פרוטוקול דיון רשות תמרור מקומית מס' 03-2016,

שהתקיים ביום ד', י"ג באב תשע"ו (17 אוגוסט 2016), במועצה האזורית גוש עציון

1. תקוע – חניית מזכירות ומכולת

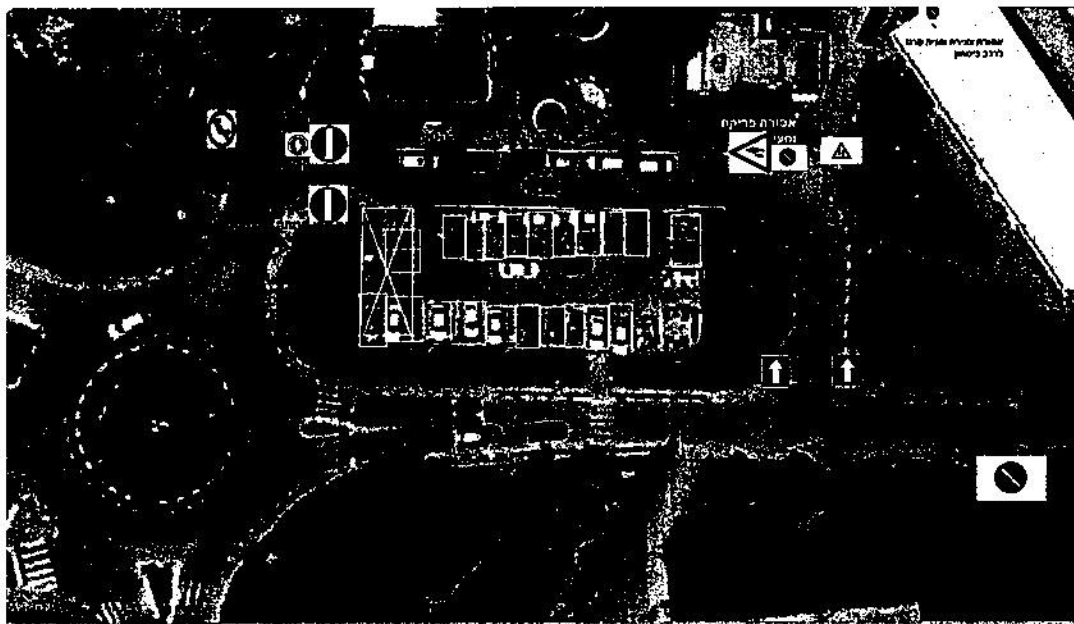
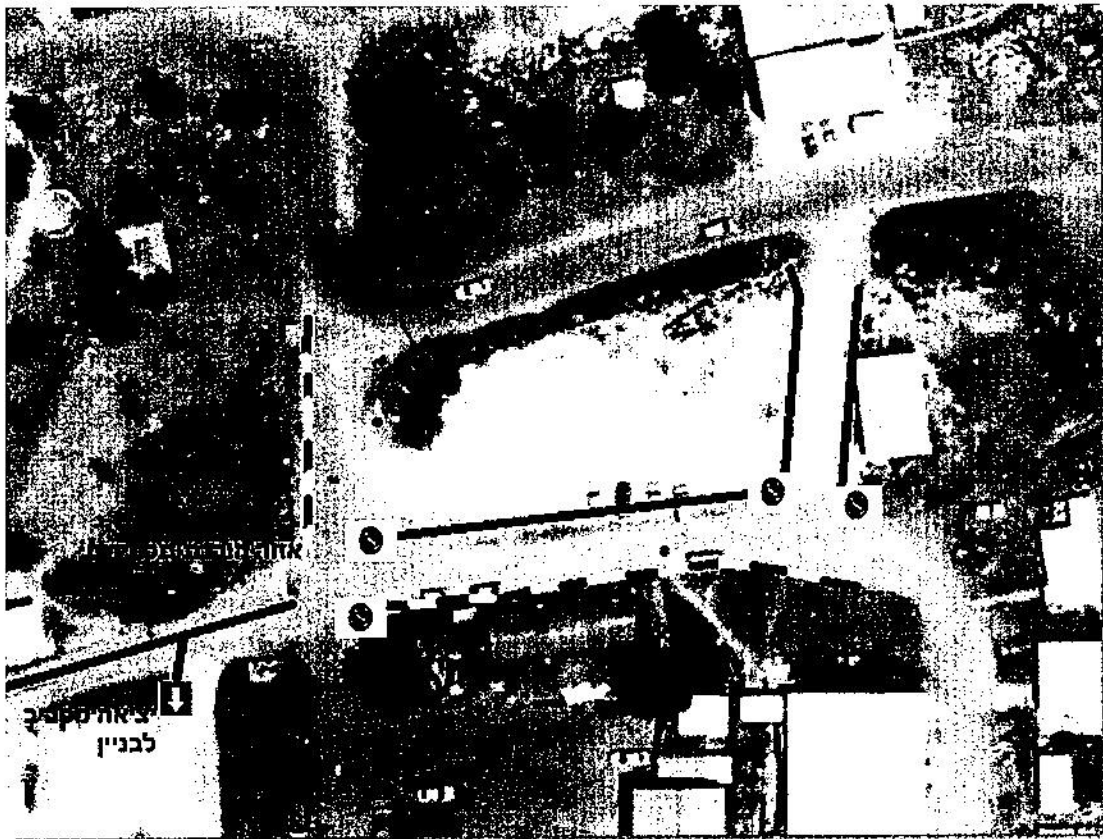
מוצגת תכנית תנועה ותמרור שמהותה הפיכת הכניסה למתחם החניה וההורדה לחד-סטריט (מהכניסה המזרחית ועד ליציאה מערבה, אל עבר תחנת ההסעה).

- הכביש יהפוך לחד סטרי, (כניסה מכיוון המזכירות, יציאת מכיוון תחנת ההסעה).
תמרור ג-6 (מס' 618)
- אבן השפה הקרובה למכולת מימין לכל האורך תצבע באדום לבן, עד 5 מטר מתחנת ההסעה. **סימון ד-15 (מס' 818)**
- החל 5 מטר לפני תחנת ההסעה תצבע אבן השפה באדום צהוב בהתאם לתחנת אוטובוס/הסעות. **סימון ד-21 (מס' 511)**
- תמרור האוסר עצירה וחניה לאורך הסימון הנ"ל. **סימון ב-29 (מס' 433)**
- גדרות בטיחות לאורך 14 מטר (כאשר מול התחנה יהיה פתח של מטר) החל מ-2 מטר לפני תמרור העצור המוצב שם ועד לכ-5 מטר אחרי התחנה לכיוון המכולת.

- יסומנו כ-25 חניות בהתאם לתנאי השטח ועל פי סטנדרטים קבועים בחניות.
- בכניסה מימין לכיוון חמ"ל תקוע יוצב תמרור המורה על כביש דו סטרי. **סימון א 38 (מס' 145)**
- קו הפרדה המבדיל בין הכביש לבין החניה הפנימית כאשר ב-2 הקצוות יהיה קו מקווקו. **סימון ד - 4 (מס' 803)**
- משמאל לפרגולת הכניסה לחמ"ל תקוע יוצב תמרור אין עצירה וחניה פרט לרכב ביטחון. **סימון ב- 29 (מס' 433)**
- תמרור אין כניסה לבאים מכיוון רחוב חלום יוסף למתחם. **סימון ב- 2 (מס' 402)**
- סימון תמרור זהירות ילדים בדרך מיד בתום הכניסה למתחם חמ"ל תקוע מימין. **סימון א-37 (מס' 136)**

החלטה: הבקשה מאושרת

3. אלעזר – הוספת תחנות הסעה

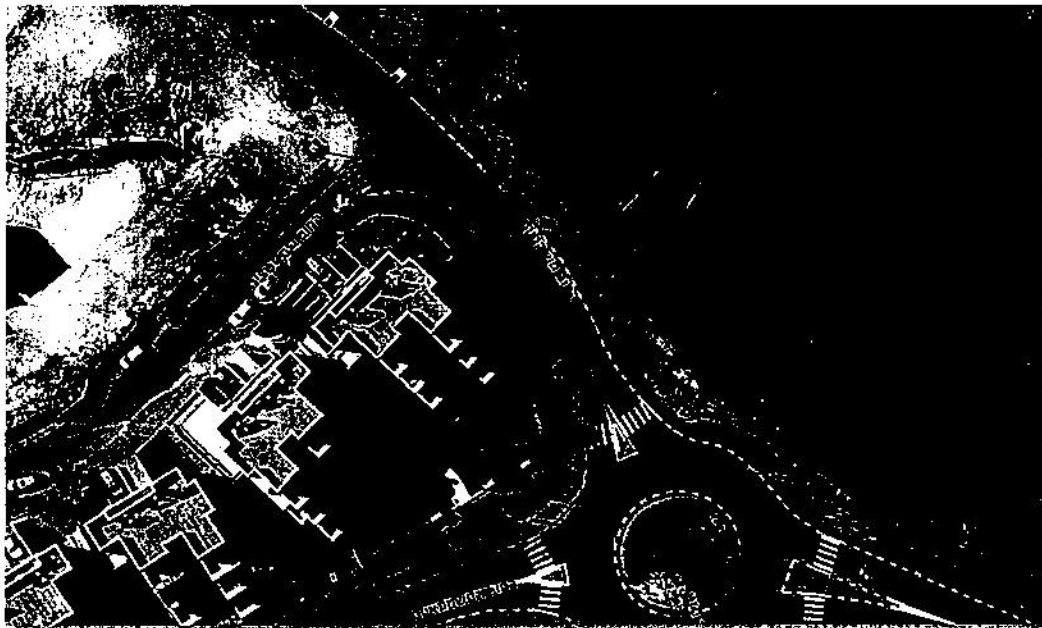
בקשה להוסיף תחנות הסעה חדשה, עבור הורדת תלמידי ביה"ס, במרכז הרחוב, ליד מגדל המים היישובי (ליד הפניה לרחוב ניסנית) – וזאת בסמוך לשתי תחנות ההסעה שמצויים בתחילת ובסוף הרחוב.

החלטה: הבקשה מאושרת

4. אלעזר – הוספת פס האטה ברחוב גוש קטיף

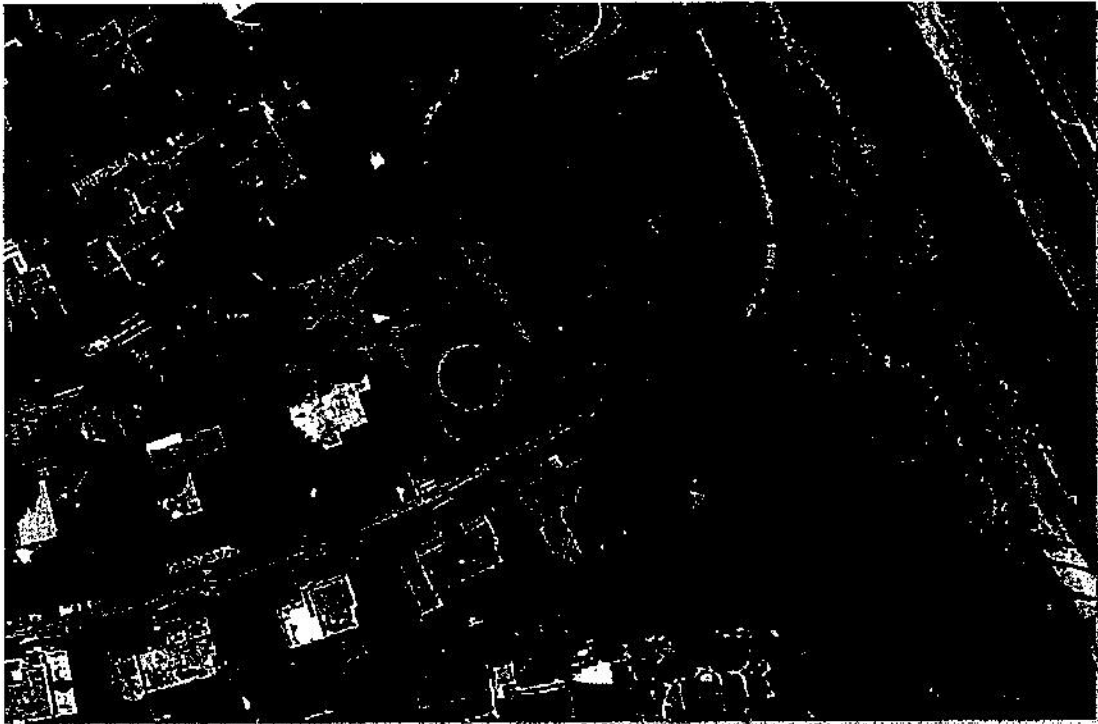
כתובת: אלעזר, רחוב גוש קטיף, בין פינת רחוב החשמונאים לפינת רחוב בית זכריה.
הישוב מבקש להוסיף פס-האטה תיקני, על מנת להאט נהגים בטרם מגיעים אל צומת רחוב החשמונאים.

החלטה: הבקשה מאושרת.

(האחריות להצבת פסי ההאטה תהיה בידי הישוב)

5. אלעזר – הסדרי תנועה חדשים ברחוב יהודה ליד מגרש הכדורסל

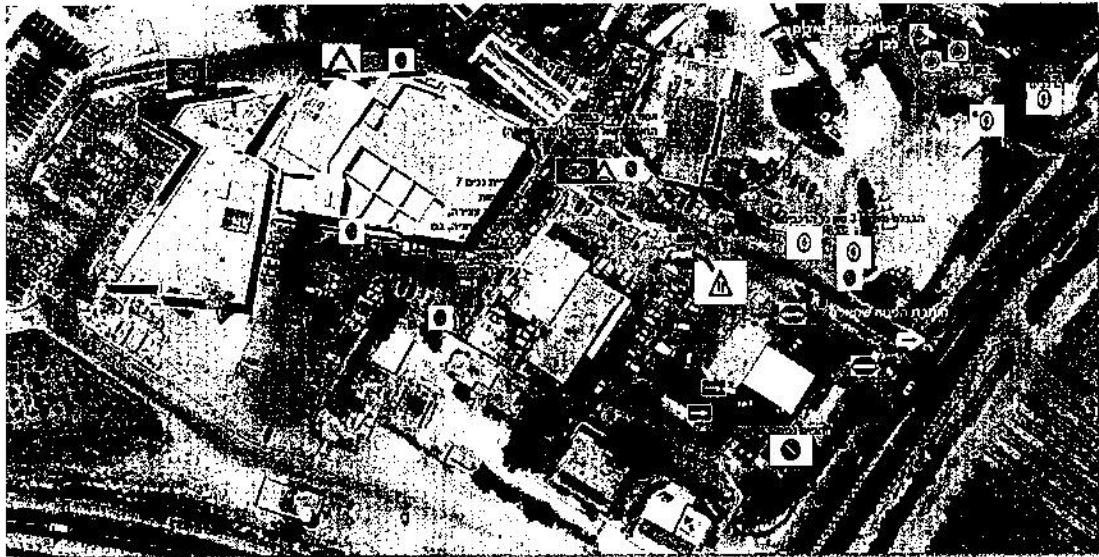
בעקבות ביטול שטח דרך, ובניית מבנה מגורים חדש במגרש 91, מוגשת בקשה לשנות את הסדרי התנועה:

- לבטל את מעבר החציה ליד מגרש 91, ולהעתיקו כ- 15 מ' מזרחה, אל מגרש הכדורסל.
- לבטל את סימון האדום לבן בקצה רחוב יהודה, על מנת לאפשר חניה לבאים למגרש. (בעבר חנו בסובת האוטובוס שהתבטלה בגלל בניית מבנה מגורים).

החלטה:
- הועדה מאשרת העתקת מעבר החציה
- הועדה אינה מאשרת ביטול סימון אדום-לבן ברחוב.
